**Avis de la mission régionale d'autorité environnementale
sur le projet de construction d'un parc photovoltaïque au sol sur
la commune de Lapeyrouse-Fossat (Haute-Garonne)**

N°Saisine : 2022-11 010

N°MRAe 2022APO127

Avis émis le 07 novembre 2022

Plan de coupe extrait du PC pièce 3-1 réalisé par DETRY & LEVY SARL d'ARCHITECTURE

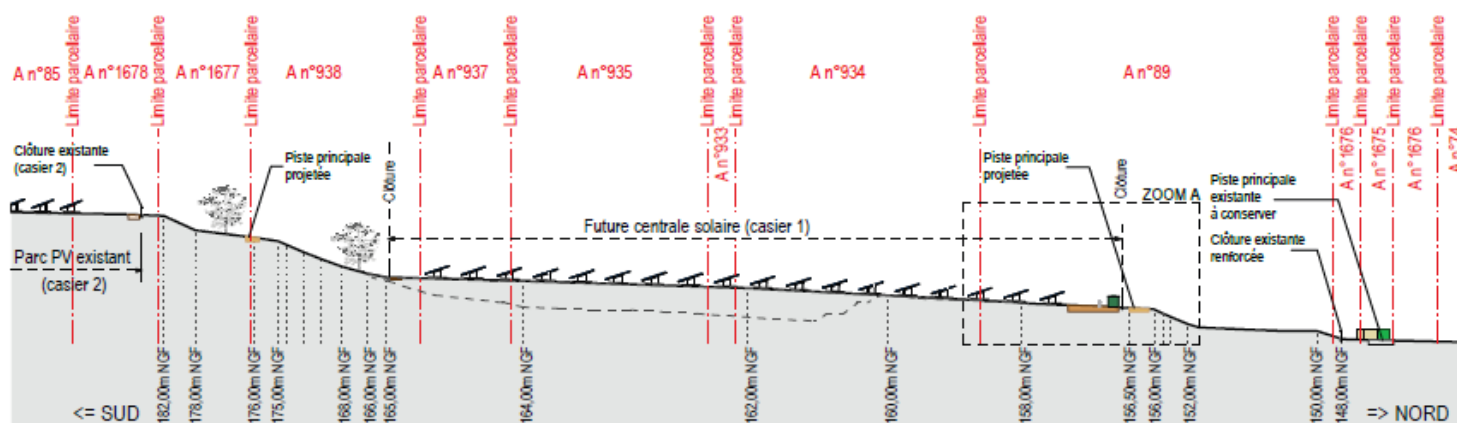
Le plan de coupe ci-dessous permet de constater l'évolution topographique des terrains avant et après la réalisation du reprofilage. Sur la partie centrale on constate une hauteur importante de matériaux régalez de l'ordre de 6 à 8 mètres.

Compte tenu de la nature de la dangerosité potentielle des matériaux enfouis, pour la MRAe, une étude permettant de déterminer les principaux risques d'impacts liés au remblaiement et à l'aménagement topographique des terrains (évalué par l'exploitant à 4,5 ha¹⁵) doit être conduite et intégrée à l'étude d'impact. Cette étude devra démontrer que le remblaiement n'est pas de nature à altérer le stockage des matériaux enfouis et préciser les modalités d'implantation des différents équipements notamment des tables photovoltaïques et préciser les mesures d'atténuation qui devront être mises en place pour minimiser les incidences pour l'environnement. L'étude devra également analyser l'interaction entre le reprofilage des terrains et les infrastructures de suivi post-exploitation (maintien ou non du réseau de captage du biogaz et de la torchère, poursuite de la récupération des lixiviats).

La MRAe recommande, compte tenu de la dangerosité des matériaux enfouis, que l'étude d'impact soit complétée d'une étude géotechnique permettant de déterminer les principaux risques d'impacts attendus et démontrer que le remblaiement n'est pas de nature à altérer le stockage des matériaux enfouis, et de préciser les modalités d'implantation des différents équipements notamment des tables photovoltaïques. Elle devra préciser les mesures d'atténuation qui devront être mises en place pour minimiser les incidences pour l'environnement.

Figure 2 : plan de masse du projet issu du permis de construire- Réalisation AD agence

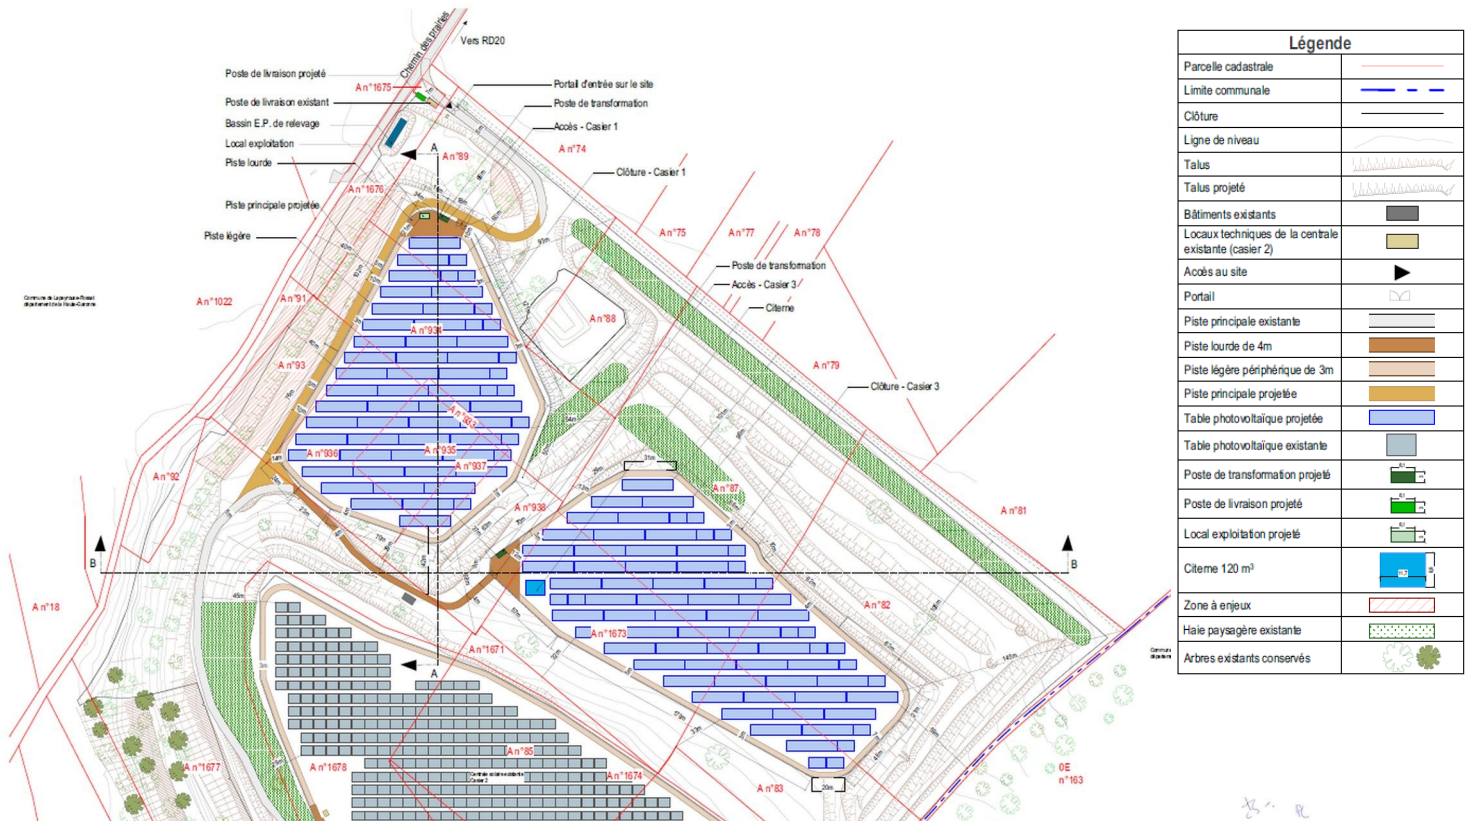
Le SDIS¹¹ de la Haute-Garonne a prescrit une distance minimale du couvert végétal de 50 mètres des installations photovoltaïques (boîte de jonction et postes de distribution...)¹². Les conséquences de cette prescription ne sont pas évaluées dans l'étude d'impact alors qu'elle affectera des secteurs par ailleurs « évités » par le projet.

La MRAe recommande d'analyser les conséquences des prescriptions du SDIS de la Haute-Garonne qui prévoit une distance minimale du couvert végétal de 50 mètres des installations photovoltaïques (panneaux et postes de distribution...), et la nécessité d'intégrer la mise en place de mesures d'évitement, réduction ou compensation en conséquence.

La mesure de réduction MR9 : « *Plantation/ renforcement de haies arbustives* » prend a priori place sur des secteurs sur lesquels le SDIS prescrit des débroussailllements. Cette mesure de plantations, a priori pertinente, doit être adaptée pour tenir compte de ces prescriptions, par exemple en plaçant le linéaire de haies et d'arbres le long du chemin rural au nord du projet pour favoriser le déplacement des espèces.

La MRAe recommande de revoir le contenu de la mesure de réduction MR9 : *Plantation/ renforcement de haies arbustives*, afin qu'elle n'aille pas à l'encontre des prescriptions du SDIS. Elle recommande aussi de renforcer le linéaire de haies et d'arbres le long du chemin rural au nord du projet pour favoriser le déplacement des espèces.
